# Projet de parc éolien en mer au large de **Dunkerque** et son raccordement électrique

Mémoire en réponse à l'avis de  
l'autorité environnementale (IGEDD)

Janvier 2024

Figure 2 : ZNIEFF localisées dans la partie terrestre de l'aire d'étude rapprochée du projet

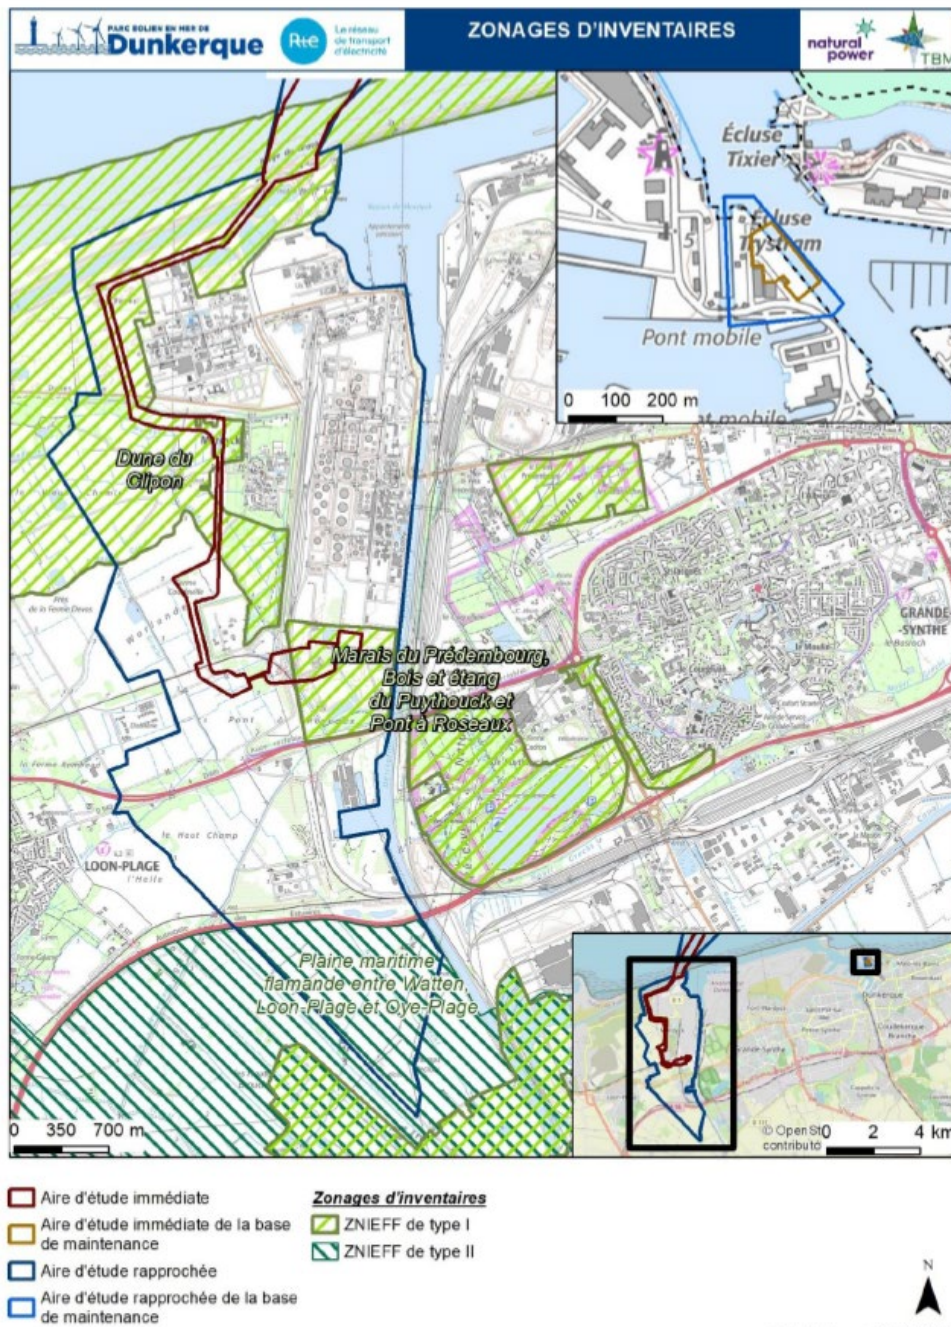
*Le dossier classe tout l'enjeu concernant les zones d'inventaires et de protection du patrimoine naturel en niveau fort. Pour assurer une meilleure compréhension de cet enjeu « fort », le dossier pourrait préciser, pour les espaces protégés, leur dispositif de gestion, notamment leurs principaux objectifs de conservation, au moins pour les aires protégées les plus proches. »*

Concernant les espaces terrestres et notamment les ZNIEFF 1 « Dune du Clipon » et « Marais de Prédembourg, Bois et étang de Puythouck et Pont à roseaux » (carte ci-dessous) traversées par l'aire d'étude immédiate du projet, un descriptif est apporté spécifiquement pour ces zonages au sein de l'étude d'impact (cf. Chapitre 3, section III.2.1.2.1, p.408). Ce descriptif est repris ci-dessous.
